SVEITARFÉLAGIÐ ÁRBORG - DEILISKIPULAGSBREYTING ENGJALAND 2 & 4

Engjaland 2 & 4 - Deiliskipulagsuppdráttur

S-01

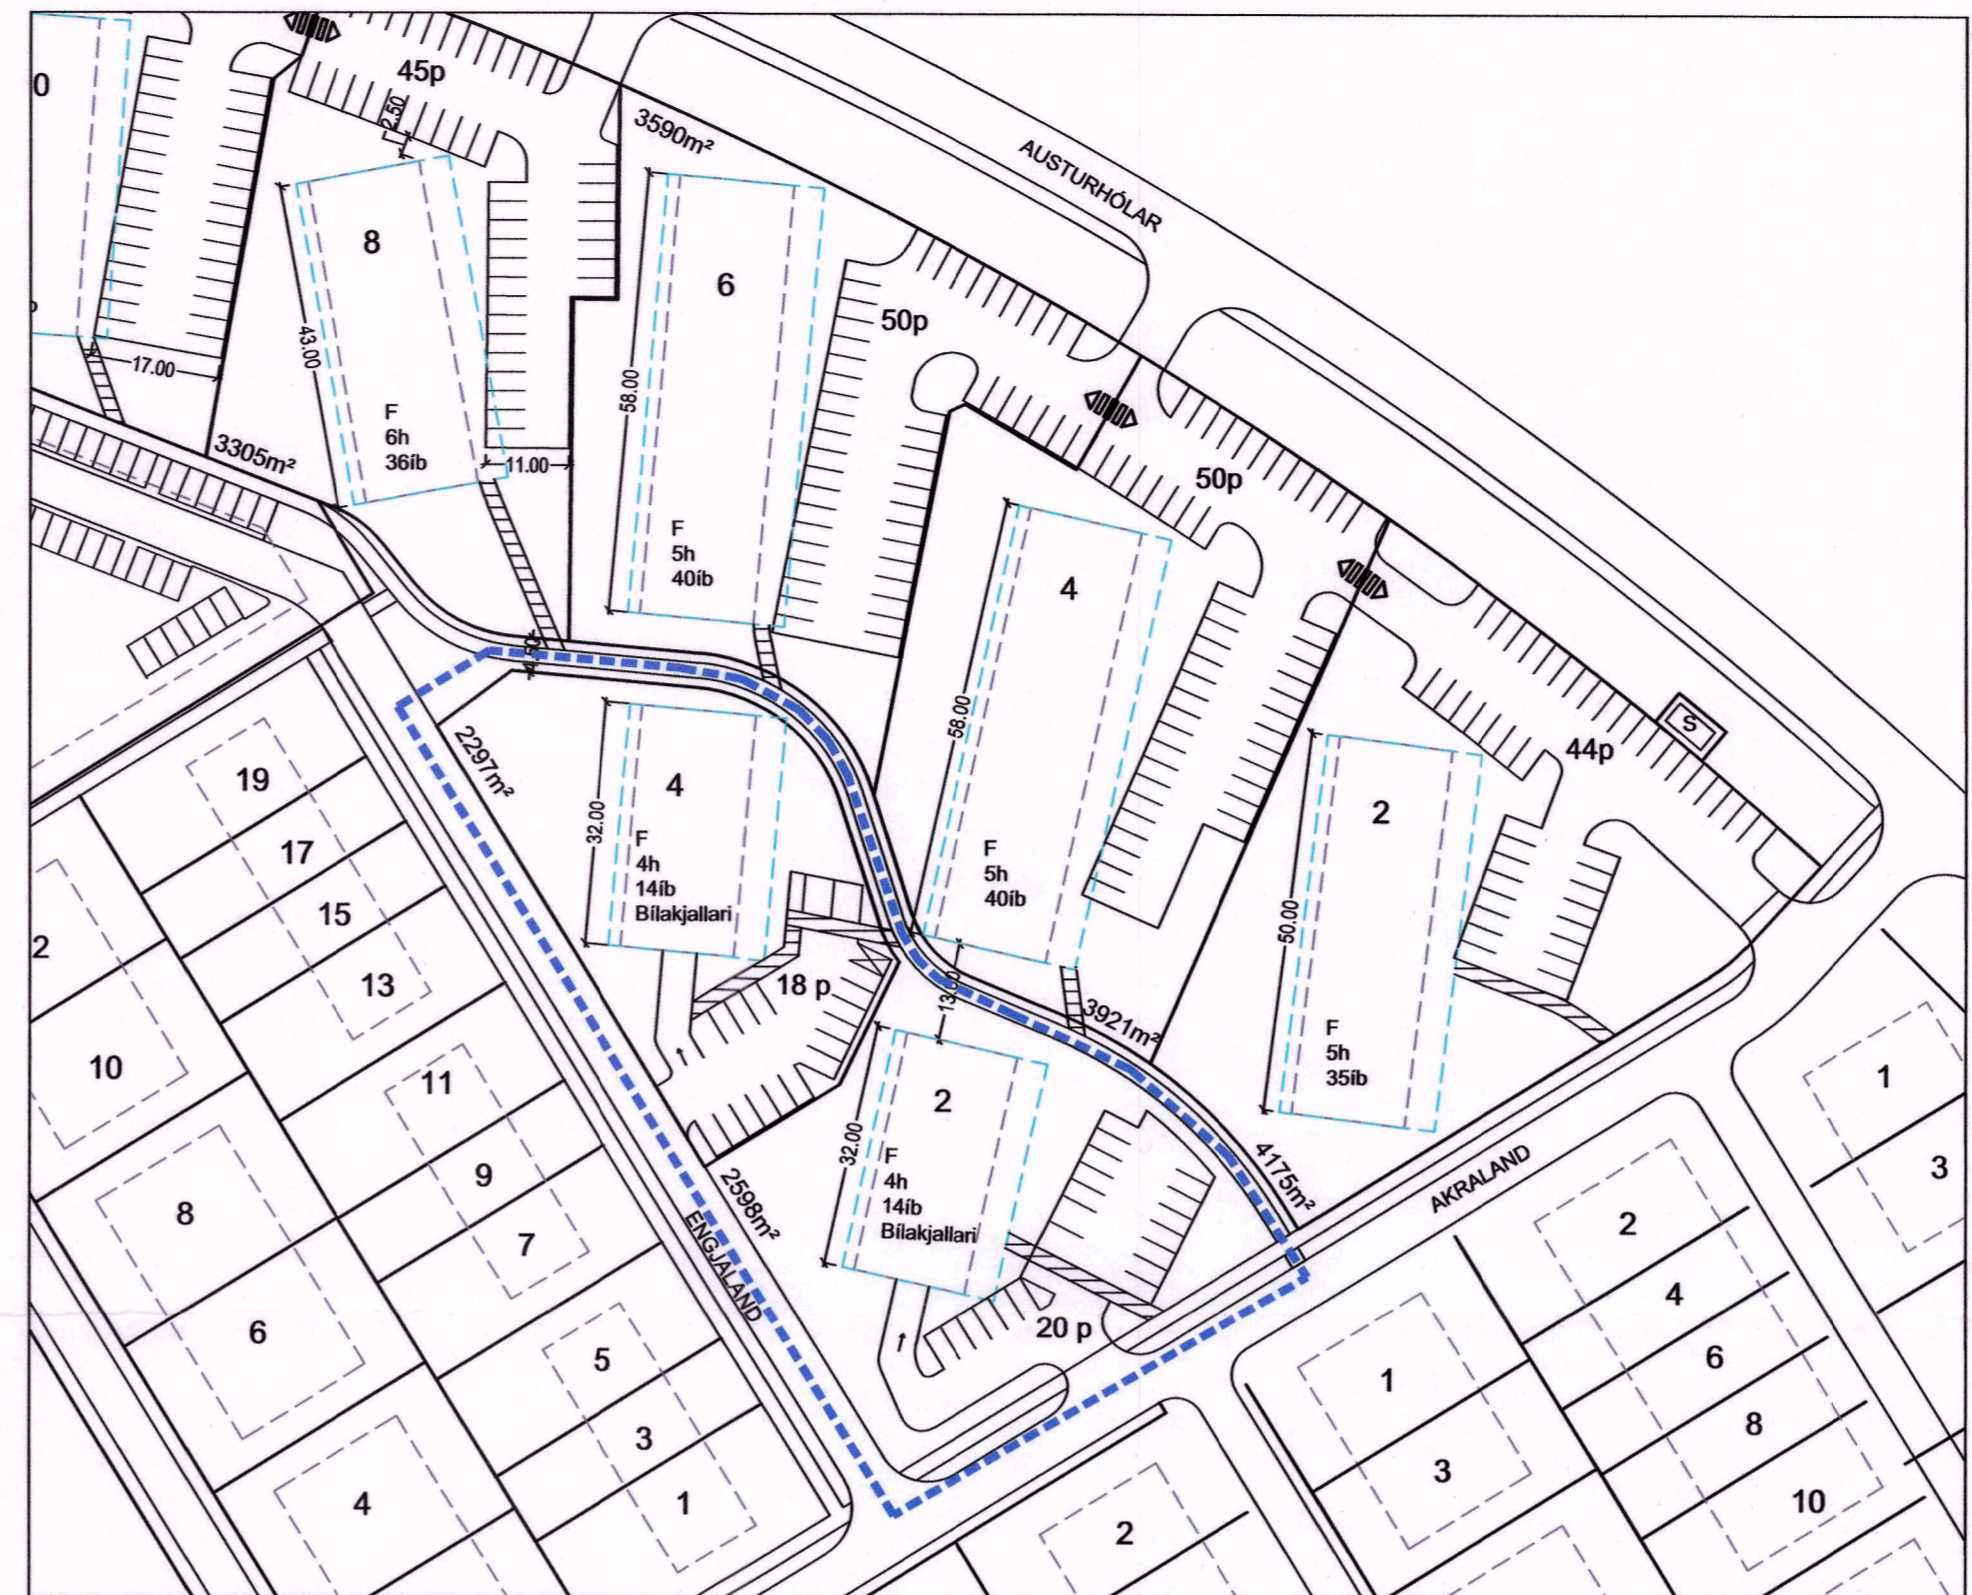
Um er að ræða breytingu á deiliskipulagi Engjalands 2 og 4 Selfossi. Breytingin felur í sér hækkun á hæð húsa en með skipulagsbreytingunni er heimilt að byggja 4 hæða byggingu en samkvæmt gildandi skipulagi eru heimilaðar 3 hæðir.

Íbúðarfjöldi eykst einnig í hvoru húsi um sig um tvær íbúðir og verða þá 14 íbúðir í stað 12 í hvoru húsi.

Með breytingunni verður íbúðarfjöldi samtals 215 innan skipulagssvæðisins en var áður 211 íbúðir.

- Heimilt verður að hafa bílakjallara undir byggingunni og er möguleg aðkoma bílgeymslu sýnd á uppdrætti. Stærð bílakjallara má ná út í ytri byggingarreit líkt og svalir og stíghús enda sá hluti byggingarinnar neðanjarðar.
